PRODUKT <b>P</b>	HOOFDGROEP <b>3</b>	GROEP <b>34</b>
BETR. Ontsteking B14		NO. <b>13</b>
340		DATUM Juli 81

### WIJZIGINGEN 1982

#### Gewijzigde merktekens op het vliegwiel

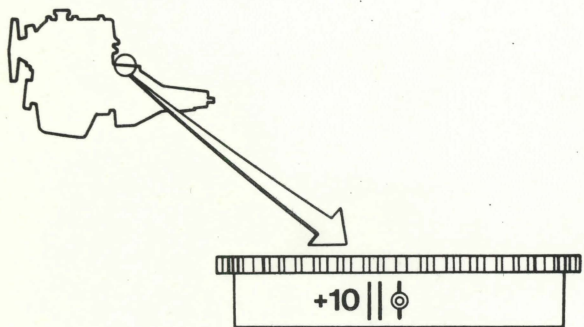
Bij de B14.3E (47 kW) motor moet het statische ontstekingstijdstip worden ingesteld op  $10^{\circ}$  vóór BDP.

In verband hiermee zijn bij **alle B14 motoren** de merktekens op het vliegwiel aangepast.

De merktekens betekenen nu:  $0^{\circ}$ ,  $6^{\circ}$  en  $10^{\circ}$  vóór BDP (was  $0^{\circ}$ ,  $3^{\circ}$  en  $6^{\circ}$ ).
